（仮称）新さきとまない風力発電事業 環境影響評価方法書

補足説明資料

平成31年4月

電源開発株式会社

図 2 - 1 風力発電機と近接住居の位置関係（各住居に最も近接する風力発電機）

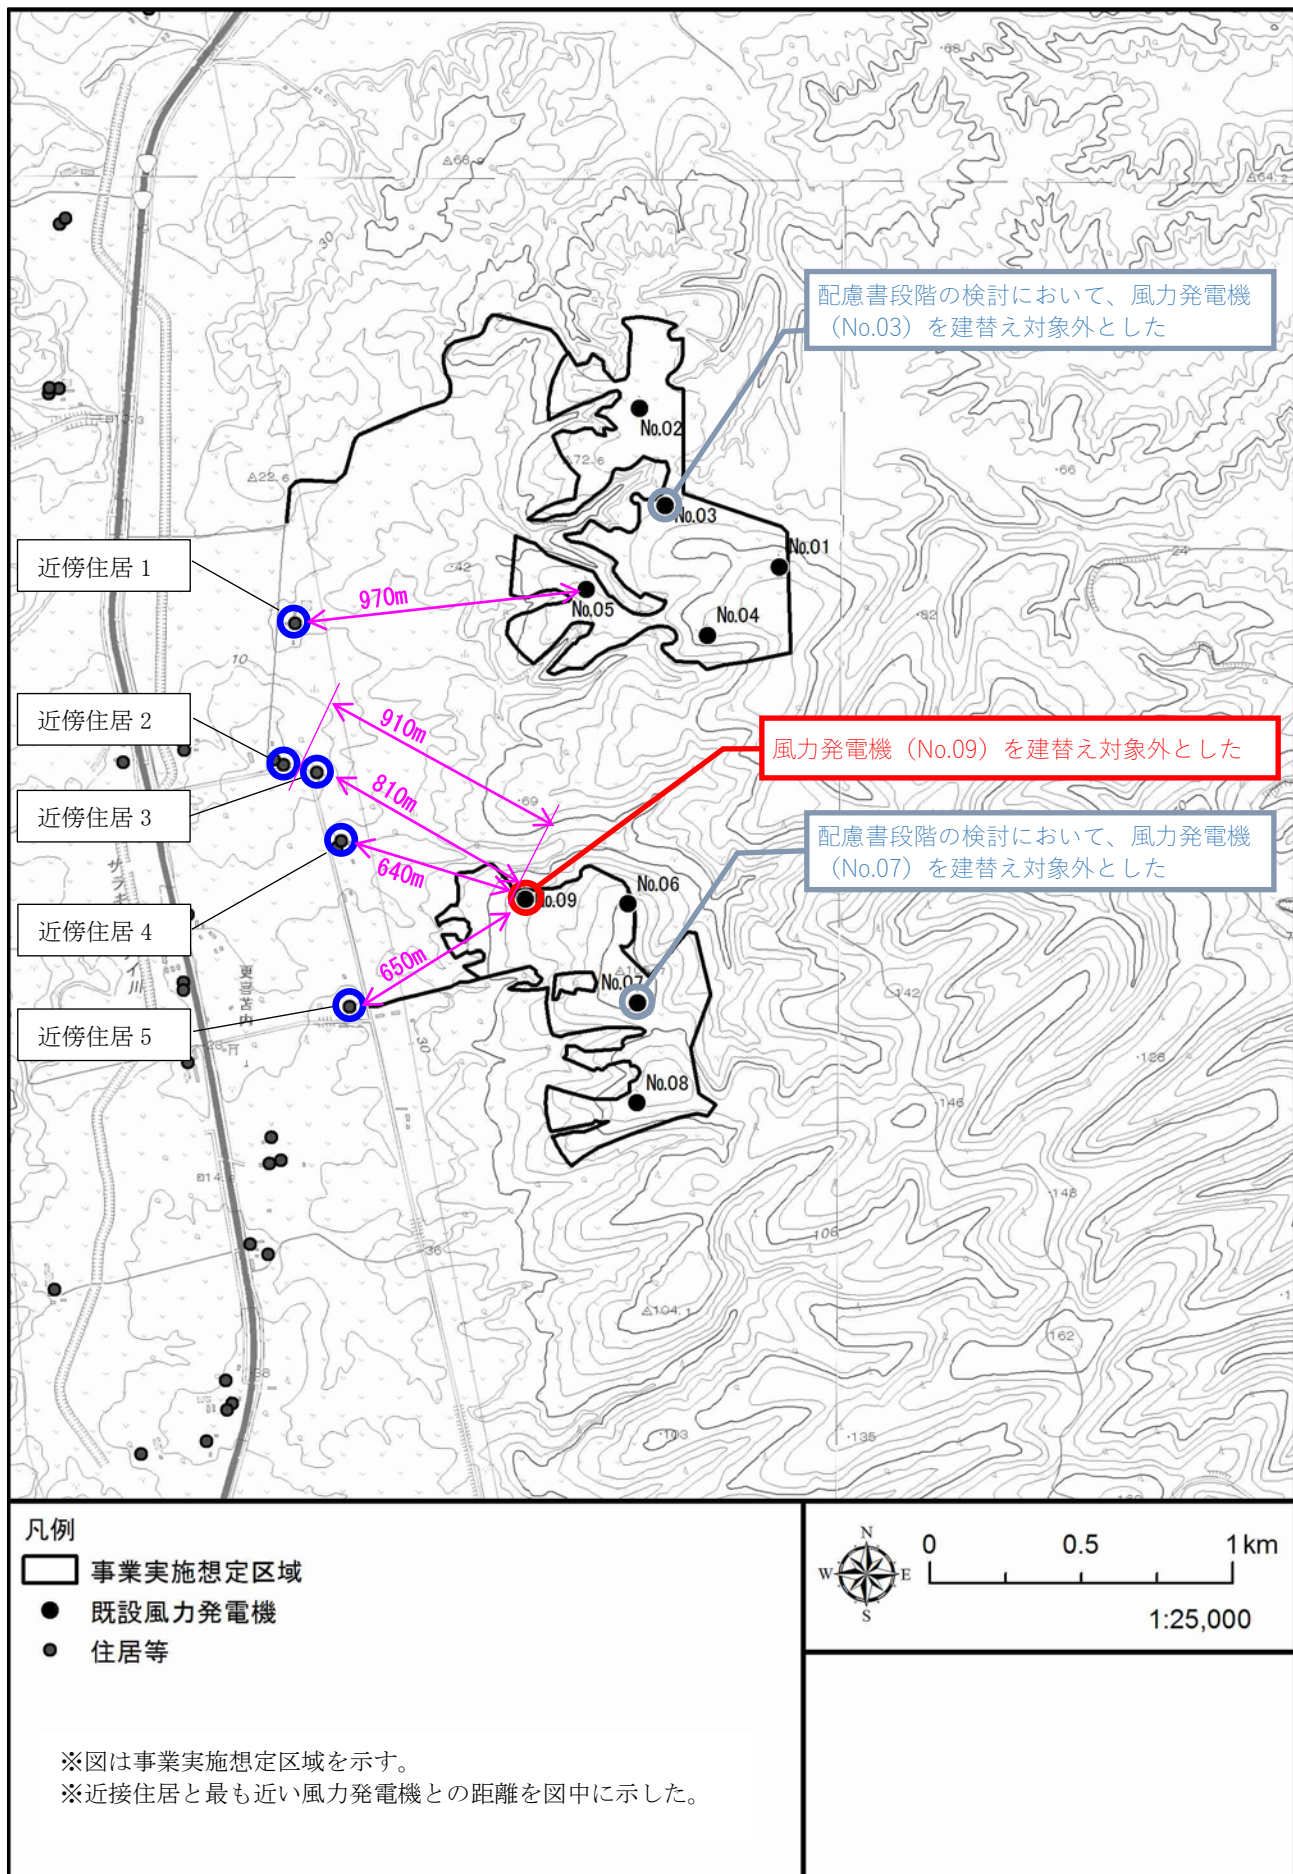
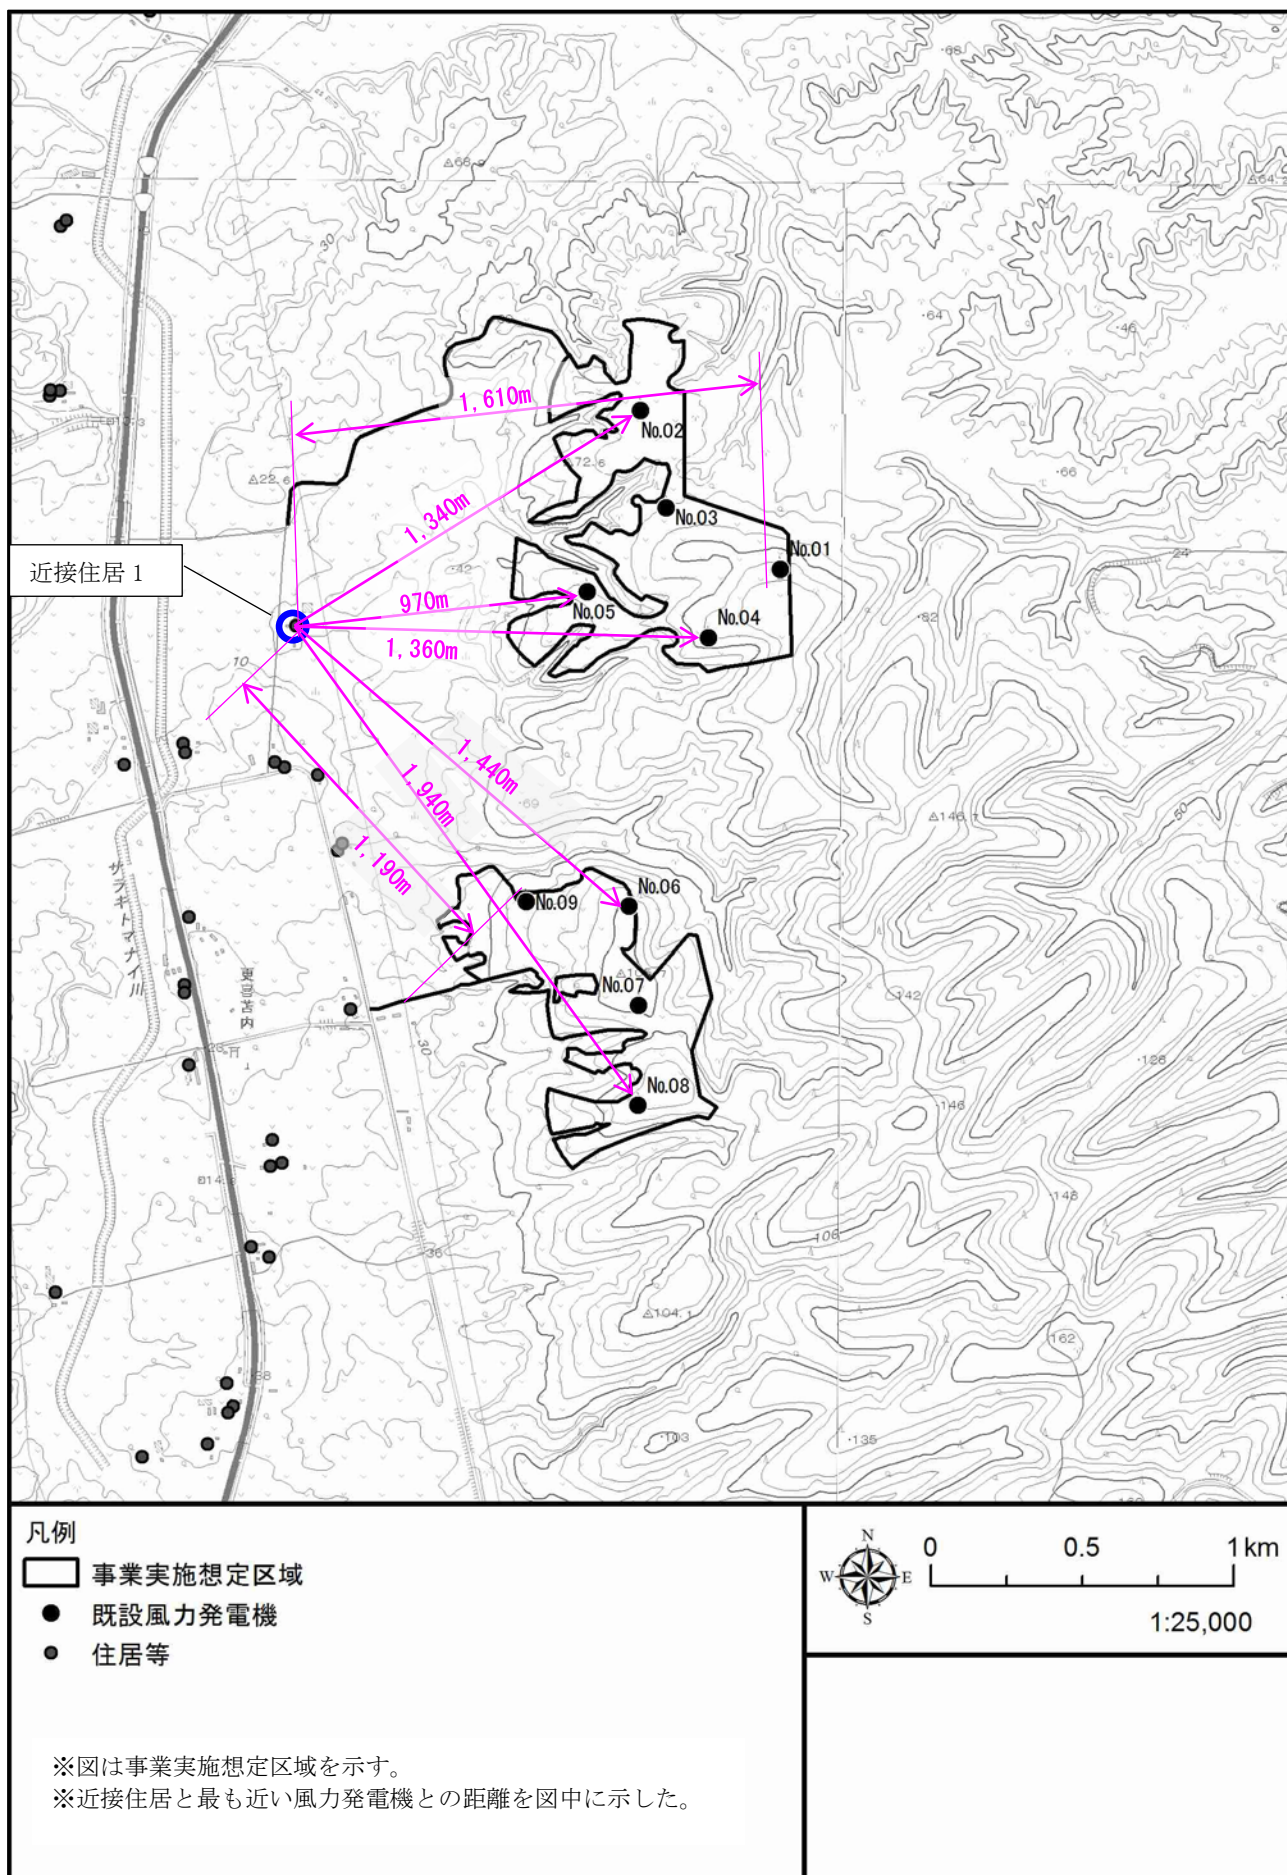
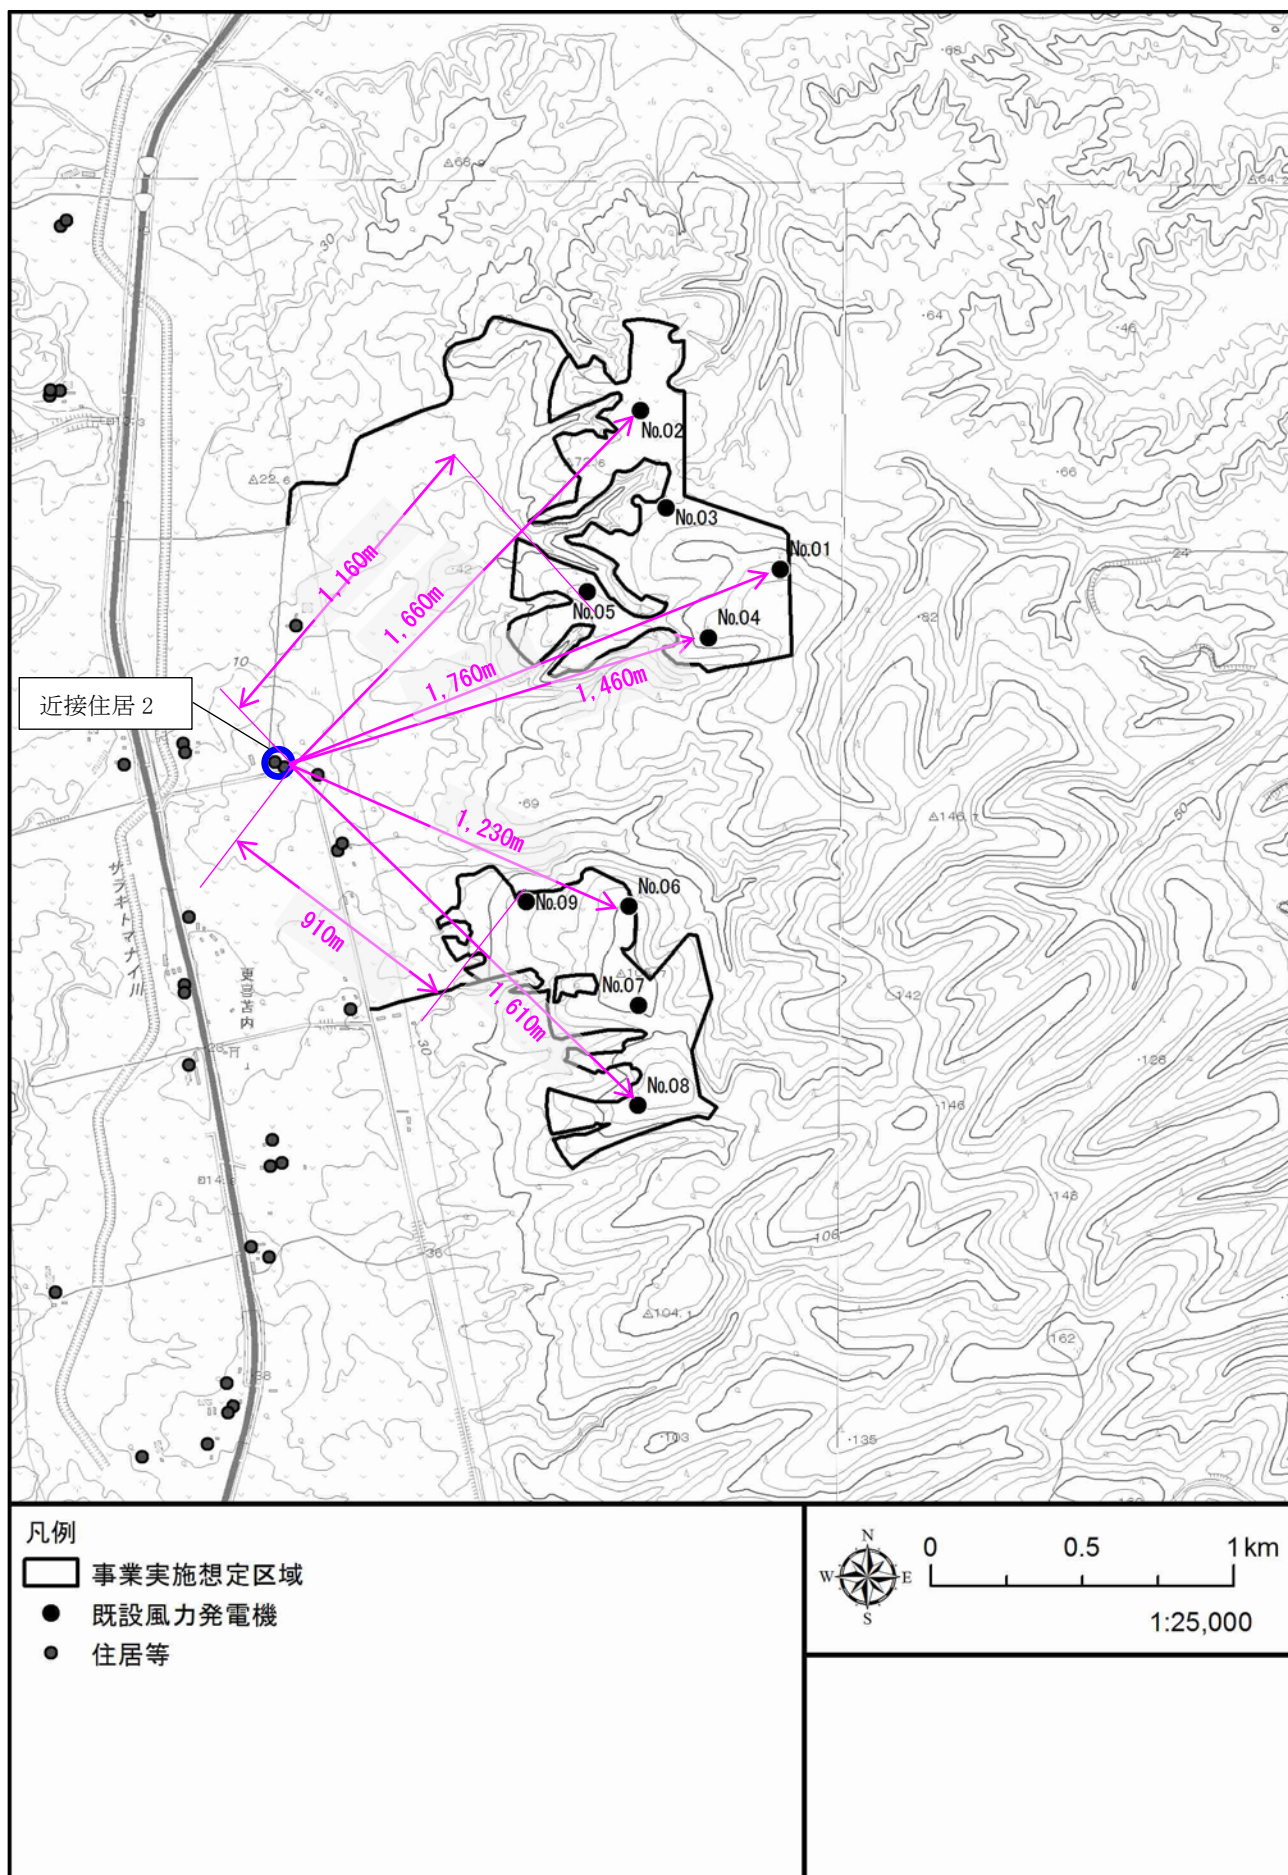
p. 24 更新予定の風車位置から近接の住居までの距離は表に示されているが、図中にも距離の追記をお願いします。

次頁以降に近接住居と風車（配慮書段階で建替え対象外としたNo. 3及びNo. 7を除く）との距離を示した図面を掲載いたしました。

準備書においては、表及び図面で更新予定の風車と近接住居との距離を示します。
